第8章 環境影響評価手続きに関する事項

8-3 市民等の意見の概要及び市長の意見に対する事業者の見解

(1) 市民等の意見の概要に対する事業者の見解

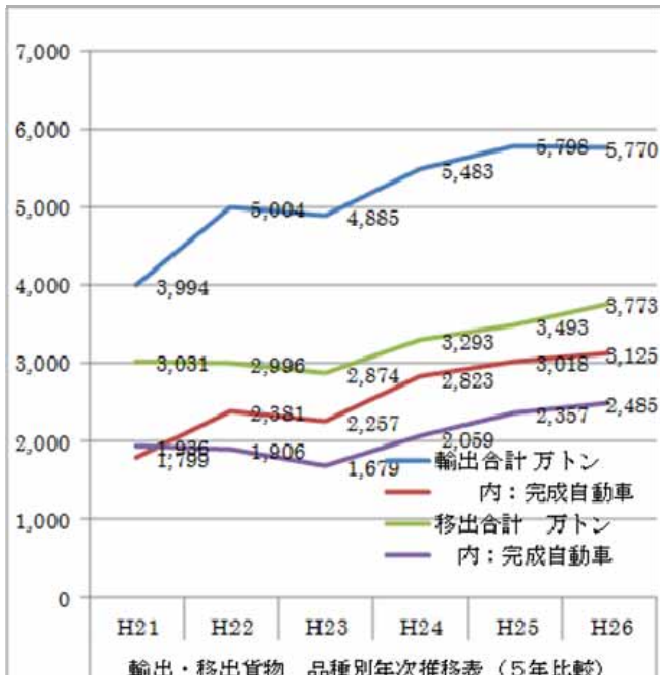
項 目	意 見 の 概 要
対象事業の 名称及び種 類	[対象事業の種類について] p2 対象事業の名称、目的及び内容の中に、この公有水面埋立が市環境影響評価条例の対象となった理由を明記すべきである。国の環境影響評価法では 50ha 超え、愛知県環境影響評価条例では 40ha 以上 50ha 以下が環境影響評価対象だが、この事業は 16.4ha の公有水面埋立のため、市環境影響評価条例の 10ha 以上が適用されている。

項 目	意 見 の 概 要
対象事業の 目的	〔事業の目的について〕 p4 検討経緯の概要で、現時点で埋立の必要性がどれだけ出てきたのかを明確にする必要がある。「ア 名古屋港港湾計画への位置づけ」のあと、すぐ「イ 基本方針」が掲げてあるが、港湾計画に位置づけた各計画は、自動的に実施できるわけではなく、それぞれの必要性が出てきた段階で必要な法手続を踏むことになっている。この金城ふ頭地先公有水面埋立ても、現時点で埋立の必要性がどれだけ出てきたのかを明確にすることが最低限必要である。 p4 検討経緯の概要で、埋立てを必要とする理由及び埋立ての規模の算出根拠を明記すべきである。「公有水面埋立法の一部改正について」（昭和49年6月14日港管第1580号、建設省河政発第57号、運輸省港湾局長及び建設省河川局長通達）で、「（3）埋立ての理由等について：免許の審査に際しては、埋立てを必要とする理由及び埋立ての規模の算出根拠を確認すること。」とあり、埋立ての必要性がない場合、埋立免許を付与する必要はないから、法第4条第1項が定める公有水面埋立免許の6要件の大前提としての条件であることが通達されている。具体的には名古屋港管理組合行政手続条例第5条に審査基準を定めるものとして定めしており、平成6年の行政手続法施行に伴い港湾管理者は審査基準を作成し、そのなかにこの旨が記載されているはずである。 p4 検討経緯の概要で、埋立の必要性について、土地需要が真に必要なものなのか、その埋立規模は過大ではないかを、説明すべきである。公有水面埋立ての審査にあたって使用する基本文献の一つとされる「港湾行政の概要」では、埋立ての内容の適否について「埋立免許を行うことは、本来、排他的な支配を許されていない公有水面について、特定人に埋立権を付与するものであると同時に、一般公衆の自由使用を廃止又は制限するものである。また、埋立ては、自然環境の改変を伴うことから軽微とはいえども地元住民の生活、環境の保全等に影響を及ぼすことになることから、埋立免許を行うにあたっては、出願に係る土地需要が真に必要なものであり、埋立ての規模は過大であってはならず、埋立ての場所は適正な位置でなければならない等の制約があることに十分留意しなければならない。」とされている。

事業者の見解	本文対応頁
本事業は、埋立面積が 16.4ha であり、「名古屋市環境影響評価条例」（平成 10 年名古屋市条例第 40 号）における対象事業となるため、同条例に基づき環境影響評価手続きを実施するものです。	p. 2

事業者の見解	本文対応頁
名古屋港は背後地域に立地している自動車メーカーの海外への積み出し基地の機能を担っているほか、中古車輸出や第3国間輸送における積替え（トランシップ）拠点としての機能を有しています。近年、名古屋港における完成自動車輸出の全国シェアは4割まで拡大してきており、その役割が益々高まっている状況です。 このような中、金城ふ頭では、完成自動車、建設機械、産業機械等を取扱うターミナルが集積していますが、近年の船舶の大型化に伴い、岸壁延長や水深など港湾機能の不足が顕在化しているほか、ふ頭内の用地不足に伴い、金城ふ頭だけでなく、空見ふ頭や稲永ふ頭など港内各地に保管施設用地を確保している状況になっています。そのため、完成自動車の船積み前の仮置きに使用されるモータープールが分散・点在化し、利用者は、岸壁から離れた他のふ頭から完成自動車を再輸送するなど非効率な輸送を行っています。 また、利便性の高い公共の完成車取扱機能が金城ふ頭・弥富ふ頭に配置されていることから、金城ふ頭・弥富ふ頭間での完成自動車の移送や自動車運搬船の港内シフトによる、非効率な輸送も行われています。そのため、大型船に対応し、災害時の緊急物資輸送機能を有する耐震強化岸壁を整備するとともに、金城ふ頭と弥富ふ頭に分かれている公共の完成自動車輸送の拠点を金城ふ頭に集約・拠点化するために必要な、荷捌き及び保管施設用地として16.4haを確保することを目的としています。	p. 2
